RESOLUCIÓN N° 1122
SANTA FE, 17 FEB. 2023

"Construcción Edificio Modelo Pospandemia Escuela Primaria y Secundaria de Rafaela – Dpto. Castellano"

CIRCULAR ACLARATORIA N° 2 (CON CONSULTA)

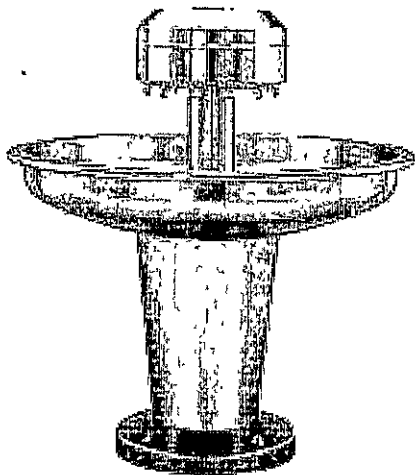
En el pliego de especificaciones técnicas "PETP-ESCUELA PRIMARIA Y SECUNDARIA DE RAFAELA-FINAL".pdf, se menciona el ítem 24.10 "Provisión y colocación de bebedero de acero inoxidable". Dentro de los planos enviados no se encuentran detalles del mismo. Solicitamos detalles y especificaciones necesarias para cotizar.

Se deberá considerar 1 bebedero en patio Primaria, 1 en patio Secundaria y 1 en Plaza Pública. Se adjunta plano de ubicación y modelo.

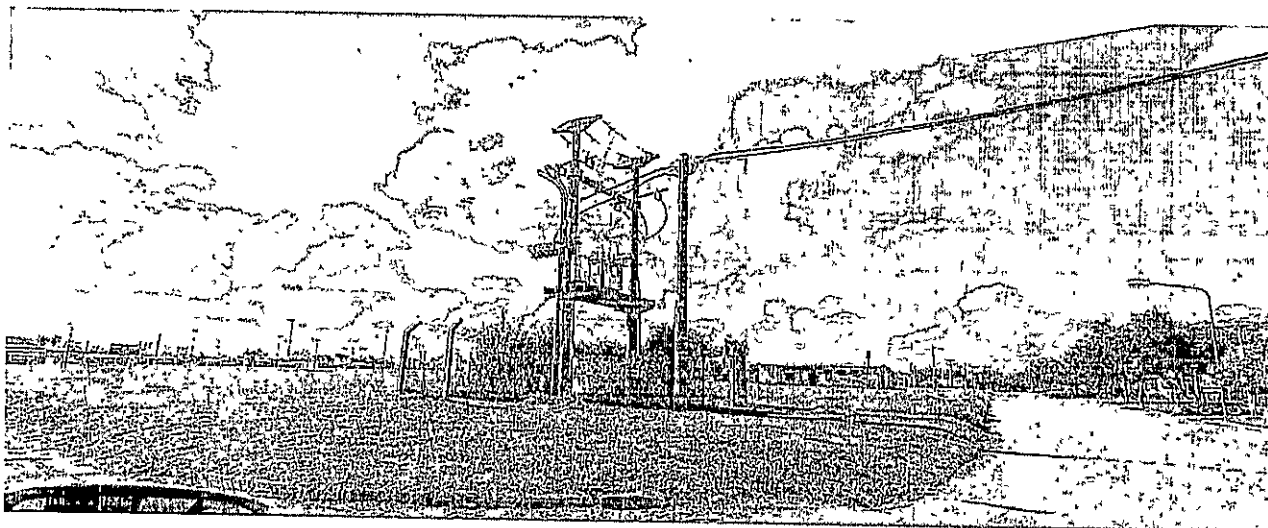
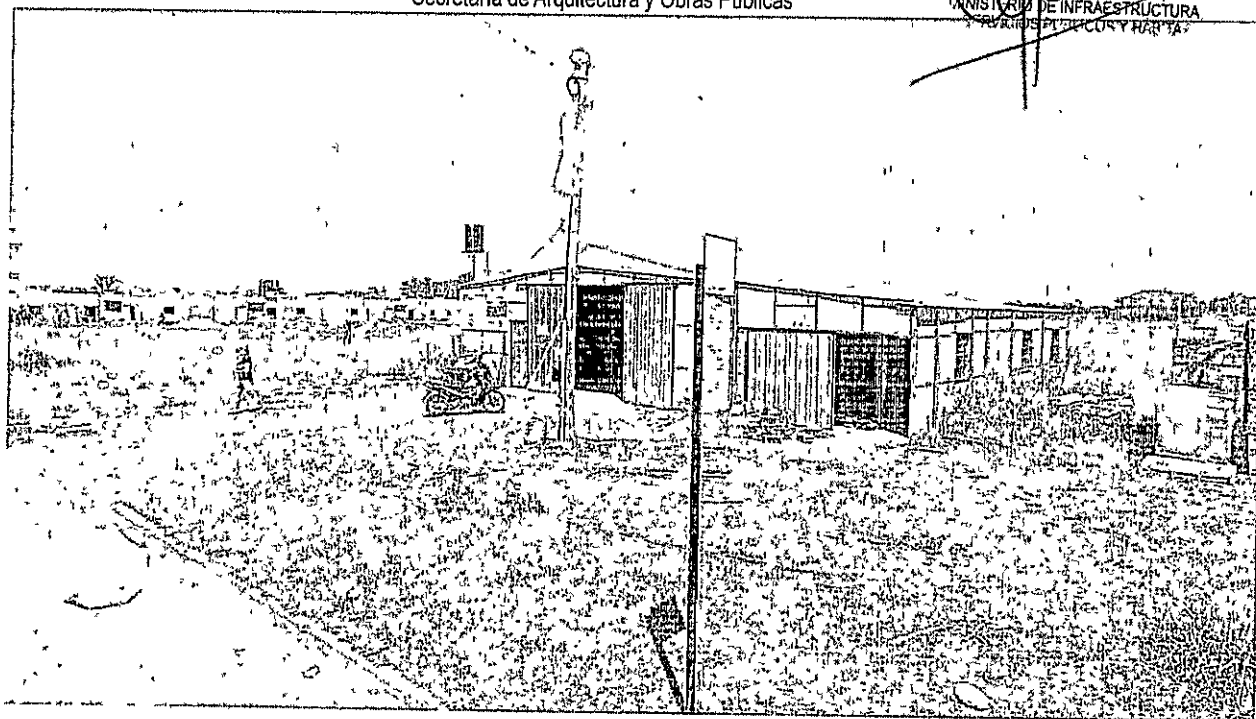
En el pliego de especificaciones técnicas "PETP-ESCUELA PRIMARIA Y SECUNDARIA DE RAFAELA-FINAL".pdf y en la planilla de cotización "Presupuesto completo Escuela Rafaela", se menciona el ítem 02.1 "Demolición edificio existente" y 02.2 "Retiro de instalaciones eléctricas existente" como ítems a cotizar, pero en la documentación enviada no se encuentran planos sobre lo existente. Solicitamos enviar más información sobre este ítem para su cotización.

Corresponde al retiro de la instalación eléctrica existente (SETA) Y a la demolición Obrador Barrio Mora. Se adjunta fotos.
